Implantation d'une centrale hydroélectrique en rive droite du barrage Matawin

Étude d'impact sur l'environnement

Volume 4 – Réponses aux questions et commentaires du MELCCFP

Dossier n° 3211-12-256

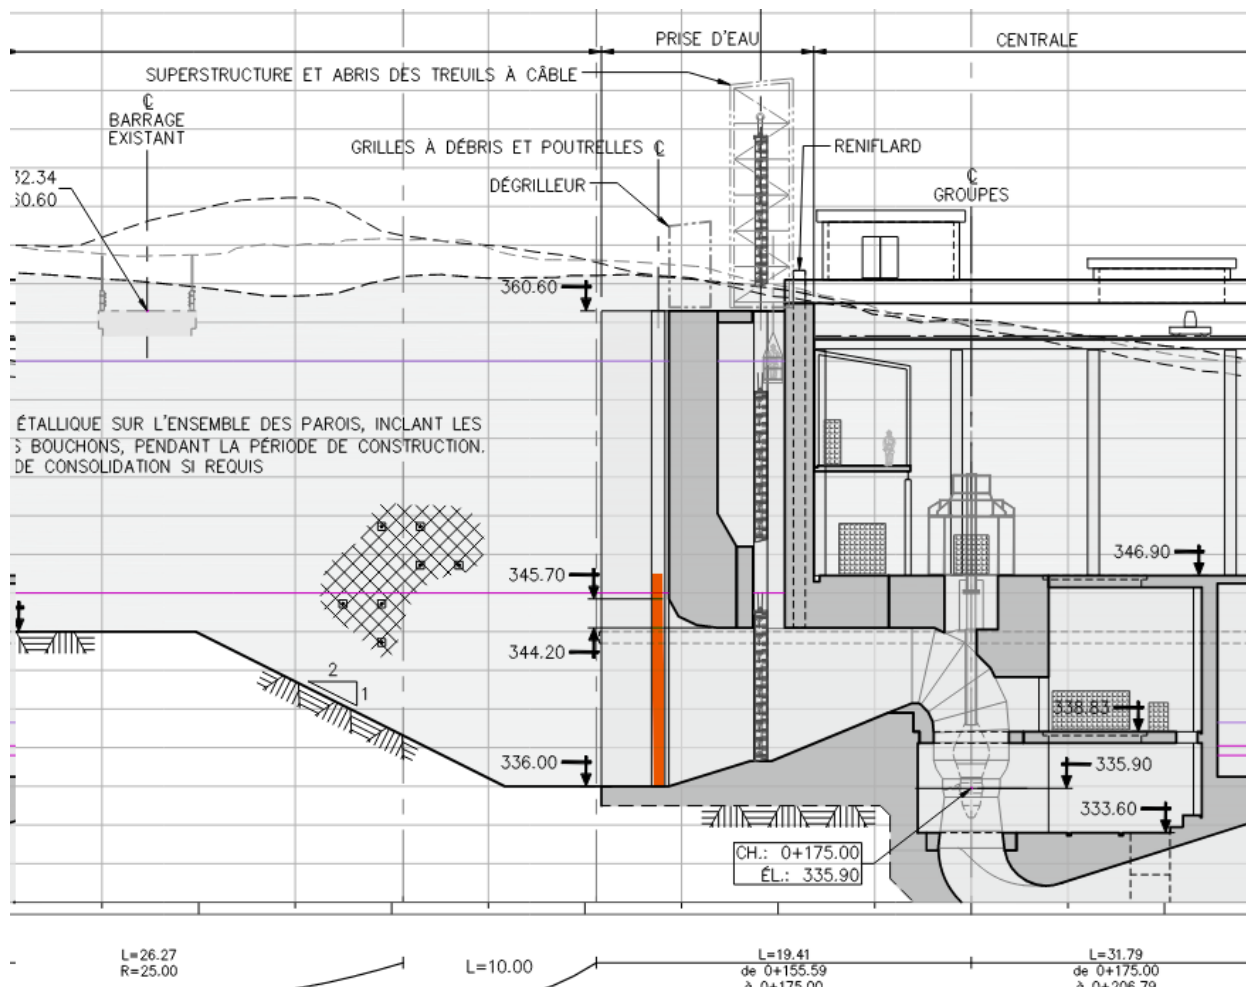
- a) Modifier l'emplacement de la grille envisagée pour une localisation plus en amont dans le canal d'amenée. Sinon, justifier l'emplacement indiqué dans l'ÉIE en prenant en compte, notamment, l'effet d'entraînement du canal d'amenée et la capacité de fuite du poisson;
- b) Indiquer l'orientation de la grille si celle-ci est déplacée plus en amont du canal d'amenée et justifier le choix effectué. Si la localisation indiquée en réponse à la puce a) demeure inchangée par rapport à l'ÉIE, justifier le choix d'une grille verticale par rapport à une grille horizontale;
- c) Préciser la nature du grillage (ex. : barreaux, mailles, etc.) et fournir une schématisation de la grille;
- d) Transmettre un plan agrandi permettant de bien visualiser le positionnement de la grille.

- a) L'emplacement actuel de la grille est prévu directement sur la face amont du barrage pour des raisons opérationnelles et de sécurité (accès, entretien, fiabilité). L'emplacement actuel est requis pour l'opération printanière, estivale et automnale lorsque le réservoir est haut. Compte tenu du marnage important du réservoir, il n'est pas possible de déplacer la grille en amont sans travaux et emprises (temporaires et permanentes) supplémentaires majeures.

Les opérations de levage, curage et nettoyage de la grille requièrent un accès fiable, dégagé et sécurisé. Le positionnement proposé permet d'intégrer la grille aux équipements localisés sur la prise d'eau (pont roulant, pelles/râpeaux de nettoyage, dispositifs de levage, évacuation de débris), ce qui réduit les risques H&S et assure la maintenabilité toute l'année. Un positionnement plus en amont ajouterait des contraintes d'accès (éloignement du couronnement, servitudes) et multiplierait les points d'intervention (alimentation électrique, commande, structure de déglçage/déverglaçage), sans bénéfice démontré sur la mortalité d'entraînement. L'emplacement proposé entraîne des travaux d'envergure moindre, minimisant ainsi les empiètements, mais aussi la quantité de béton et les émissions de gaz à effet de serre qui y sont associées.

Le canal et l'opération à bas niveau sont dimensionnés afin de limiter les vitesses et permettre la fuite du poisson (en fonction de la vitesse et de la longueur de fuite). Le positionnement proposé ne présente donc pas d'enjeux au niveau de l'entraînement qui justifierait une relocalisation de la grille puisque les vitesses d'écoulement y seront limitées à 0,7 m/s la plupart du temps et à 1,0 m/s en fenêtre hivernale restreinte (mesures AP7–AP8).

- b) Le choix d'une grille verticale est la solution optimale dans le cas présent puisque moins vulnérable à l'obstruction. D'un point de vue opérationnel, les travaux de nettoyage sont ainsi facilités, ce qui réduit les pertes de charge associées, les risques de colmatage, la fréquence d'interventions et le risque d'augmentation des vitesses au passage de la grille lorsque cette dernière est obstruée.

Étant donné qu'il est prévu d'ajuster les autres paramètres afin de respecter les critères de vitesse d'écoulement énoncés dans l'étude d'impact, il n'est pas nécessaire de modifier cette approche. Au niveau de la performance biologique / hydraulique, le plan vertical permet d'assurer une approche perpendiculaire face au courant principal, des vitesses généralement uniformes sur toute la superficie de cette dernière, ce qui réduit le placage et favorise la fuite des poissons.

- c) Les plans détaillés d'ingénierie ne sont pas disponibles à ce stade-ci du projet. La grille sera similaire à celle de l'aménagement hydroélectrique de la 11e chute de la rivière Mistassini au Lac-Saint-Jean, c'est-à-dire une structure supportant des lamelles. L'espacement horizontal et vertical des ouvertures serait de 70 mm. Le dimensionnement de la grille est prévu en fonction des vitesses limites prévues et est un bon compromis pour les problématiques de colmatage et de perte de charge. Une grille plus fine est plus vulnérable à l'obstruction (frasil et débris) et plus difficile à nettoyer, ce qui se traduit par un risque accru d'augmentation de vitesse.

- d) Tel que mentionné précédemment, l'ingénierie de détail de la grille n'a pas encore été réalisée. L'extrait des plans fournis avec l'ÉIE (plan 2 du volume 2) présenté ci-dessous illustre l'emplacement de la grille. Cette dernière est insérée dans les rainures justes à l'amont de la prise d'eau.
